改善箇所説明図

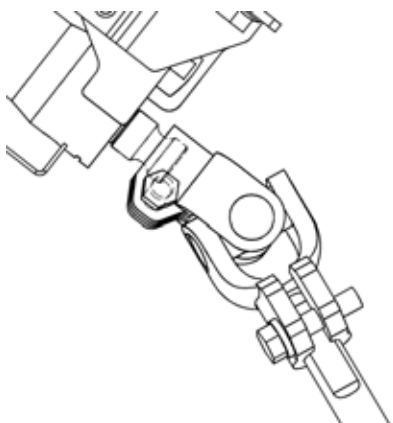
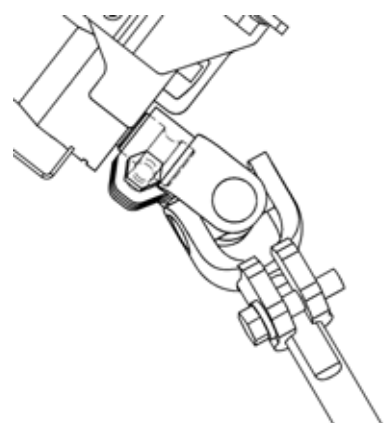
ステアリングアッパシャフトとステアリングロアシャフトを結合するステアリングジョイントの組み付け作業が不適切なため、当該ジョイントとアッパシャフトのかみ合いが浅いものがある。そのため、そのまま使用を続けると、最悪の場合、ジョイントとアッパシャフトの嵌合が外れ、操舵不能となるおそれがある。

全車両、ステアリングアッパシャフトとステアリングジョイントの組み付け状態を点検し、組み付け状態が不適切なものは正規の状態に組み付ける。
